Keuringsverslag van een elektrische laagspanning- en zeer lage spanningsinstallatie

NIET CONFORM

Straatnaam Jan Frans Willemsstraat
Huisnummer 69
Busnummer
Postcode 1800
Gemeente Vilvoorde
Land België

Controlebezoek van een oude huishoudelijke elektrische installatie van een wooneenheid bij verkoop op vraag van de verkoper volgens (KB 08/09/2019) - AREI Boek 1- 8.4.2. en 8.2.1. en 4.2.4.3.

Afbeelding schakel- en verdeelbord:

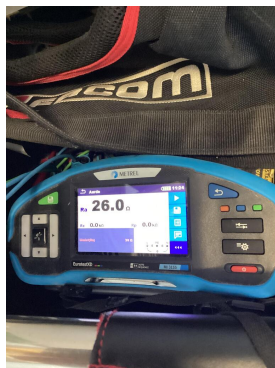
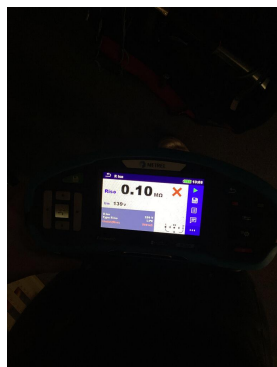
I2.01 De waarde van de isolatieweerstand van één of meerdere stroombanen is kleiner dan 0,5M ohm Meerdere kringen (Boek 1 Onderafdeling 6.4.5.1.)

I5.09 De genaakbare, naakte onder spanning staande delen zijn onvoldoende afgeschermd. (Boek 1 Afdeling 5.1.4. en 4.2.2.3.)

I8.07 Leidingen zijn te bevestigen met aangepaste bevestigingsmiddelen. (Boek 1 Onderafdeling 5.2.2. en 5.2.9.)

I8.14 Elektrische leidingen zijn niet ingevoerd, zodat een continue bescherming verzekerd is. (Boek 1 Onderafdeling 5.2.6.1.)
